**Avis délibéré de la mission régionale
d'autorité environnementale
Hauts-de-France
sur le projet de parc éolien de la Ronce sur la commune de Lemé (02)
Étude d'impact du 08/12/2023**

n°MRAe 2025-8731

La mission régionale d'autorité environnementale (MRAe) Hauts-de-France s'est réunie le 27 mai 2025. L'ordre du jour comportait, notamment, l'avis portant sur le projet de parc éolien de la Ronce à Lemé, dans le département de l'Aisne.

Carte d'implantation des parcs éoliens autour du projet (étude d'impact - page 305)

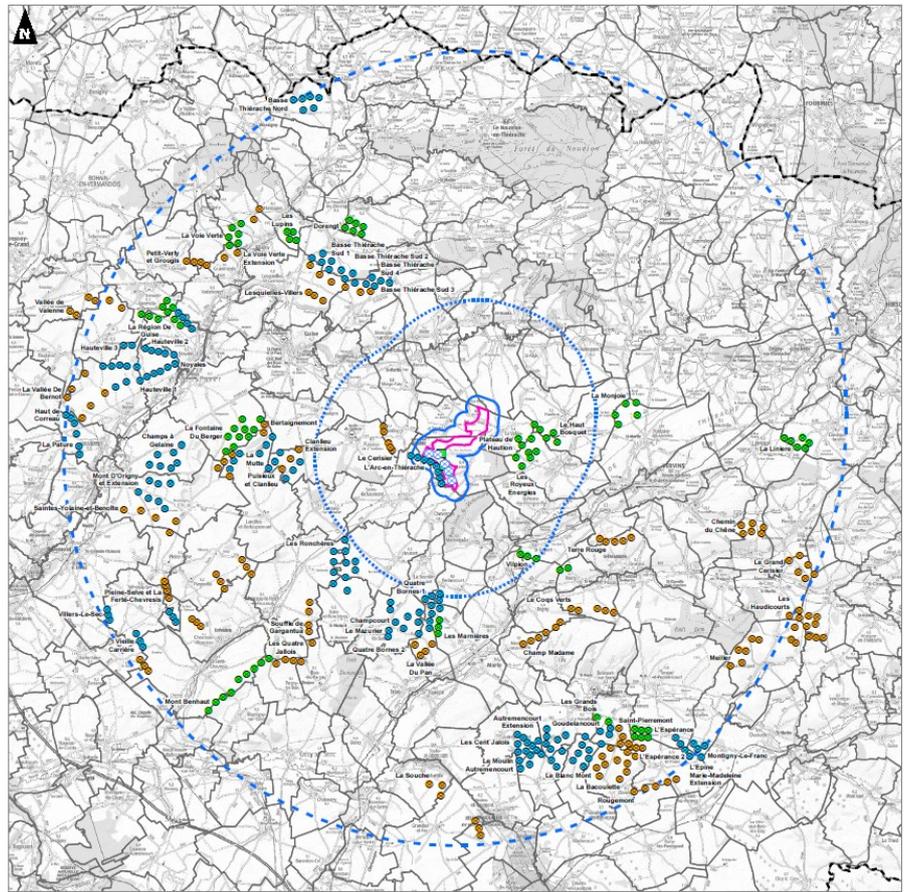
L'autorité environnementale recommande d'analyser les parcs éoliens « de la Ronce » et de l'Arc en Thiérache comme un ensemble, i.e. en décrivant le parc de l'Arc en Thiérache, dont le plan d'arrêt des machines, et en procédant aux analyses en les prenant en compte (représentations sur toutes cartes, etc.).

Le contexte éolien est particulièrement dense, principalement au sud et à l'ouest. Le dossier d'étude paysagère recense page 11 les parcs réalisés et en projet dans un rayon de 20 kilomètres autour du projet :
